基益企業股份有限公司
JI-EE JI-EE INDUSTRY CO., LTD.

SERVICE BULLETIN

The Photo for Reference

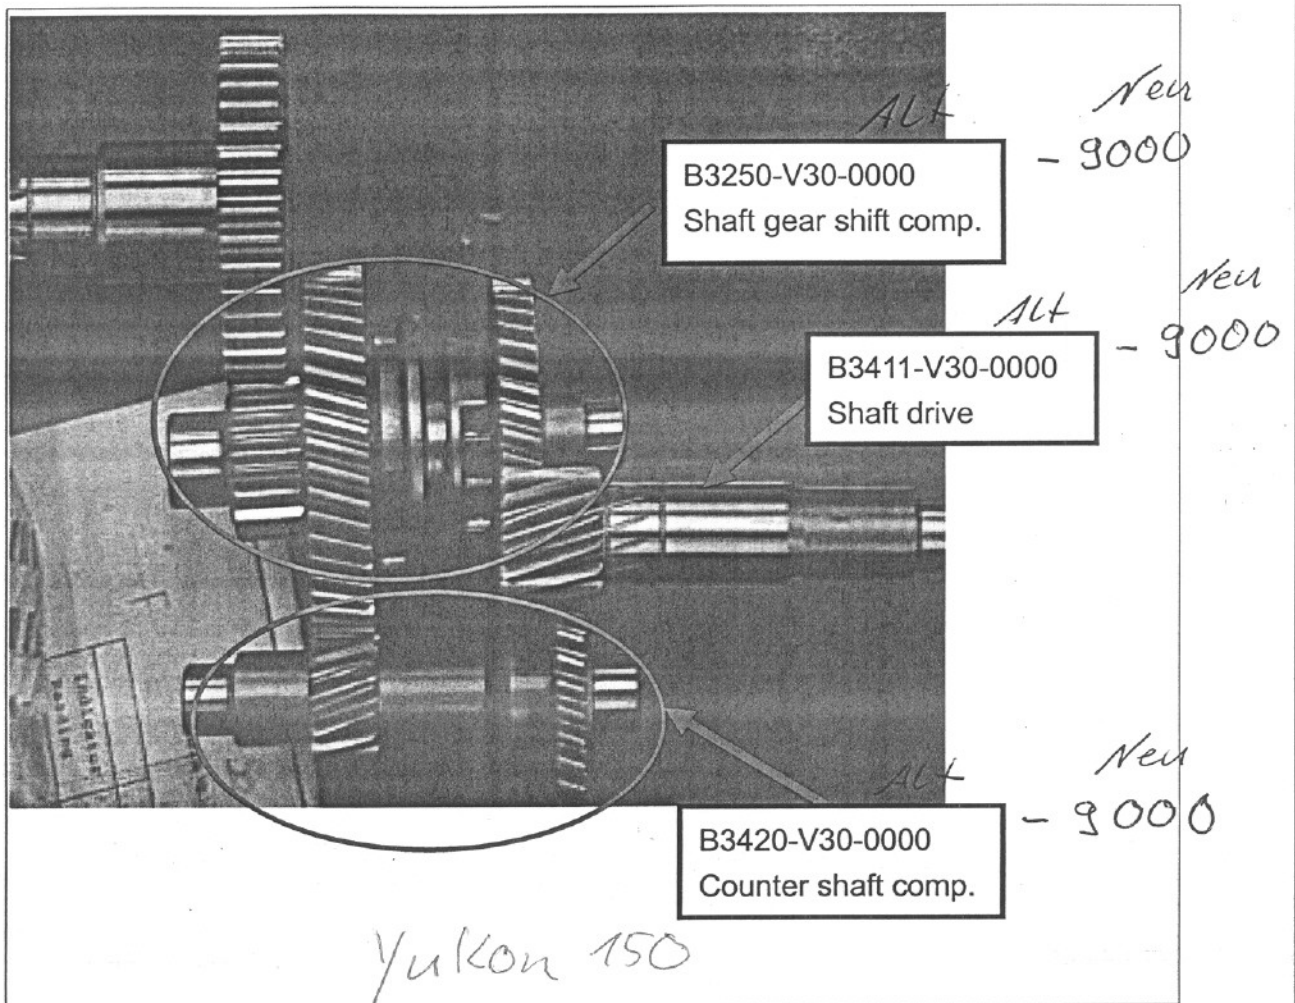
* Getriebe alt

B 3250-V30-0000 (43Z)

B 3411-V30-0000 (14Z)

B 3420-V30-0000 (49Z)

Getriebe neu

- 3000 (36Z)

- 3000 (13Z)

- 3000 (41Z)

* es sind noch wenige Teile vom
alten Getriebe verfügbar,
sollte eines dieser Teile nicht mehr
lieferbar sein müssen alle drei
Wellen getauscht werden!

TABLE 2:**The Parts Changed:**

<u>Before</u>	<u>After</u>
1-5 <u>B3411-V30-0000 Drive shaft(14T)</u>	<u>B3411-V30-9000 Drive shaft(13T)</u>
8-12 <u>B3420-V30-0000 Counter shaft comp.</u>	<u>B3420-V30-9000 Counter shaft comp. #</u>
8-12-2 * <i>B3422-V30-0000 Gear counter(49T)</i>	* <i>B3422-V30-9000 Gear counter(41T)</i>
8-14 <u>B3250-V30-0000 Shaft gear shift comp.</u>	<u>B3250-V30-9000 Shaft gear shift comp.</u>
8-14-3 * <i>B3441-V30-0000 Spur gear assy(43T)</i>	* <i>B3441-V30-0000 Spur gear assy(36T)</i>
